リコール届出一覧表

リコール届出日:令和7年5月7日

リコール届出番号	外3993	リコール開始日	令和7年5月7日		
届出者の氏名又は名称	スカニアジャパン株式会社 製作国:スウェーデン 代表取締役 アラン・スーダン 製作者名:スカニアCV AB 問い合わせ先: 03-6735-3535 www. scania. com/jp				
不具合の部位 (部品名)	制動装置 (トレーラーエアホース)				
基準不適合状態にあると 認める構造、装置又は性 能の状況及びその原因	トレーラーとの連結時に使用するトレーラーエアホースにおいて、製造工程が不適切なため、強度が不足しているものがある。 そのため、走行振動等によりサービス回路(黄色ホース)が破損することにより警告灯が点灯し、トレーラー側にエアの供給がされず、トレーラーの制動力が全くなくなるおそれがある。 また、走行振動等によりエマージェンシー回路(赤色ホース)が破損することにより、トレーラー側にエアの供給がされず、トレーラーにブレーキがかかり、そのまま使用を続けると、最悪の場合、火災に至るおそれがある。				
改善措置の内容	全車両、トレーラーエアホースを良品に交換する。				
不 具 合 件 数	41件	事故の有無	なし		
発見の動機	市場からの情報による。				
自動車使用者及び自動車 特定整備事業者に周知さ せるための措置	・使用者: ダイレクトメール、または販売店からの電話により案内する。・弊社インターネットホームページに掲載する。・自動車特定整備事業者等:日整連発行の機関誌に掲載する。

改善箇所説明図←

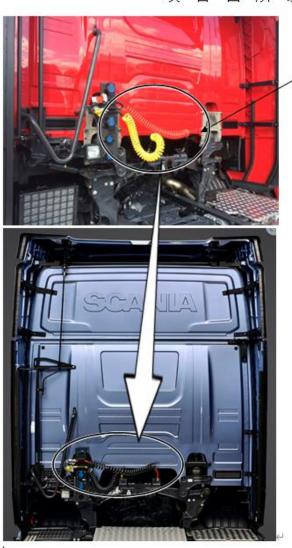
基準不適合発生個所

制動装置(トレーラーエアホース)↔

全車両、トレーラーエアホースを良品に交換する。↩
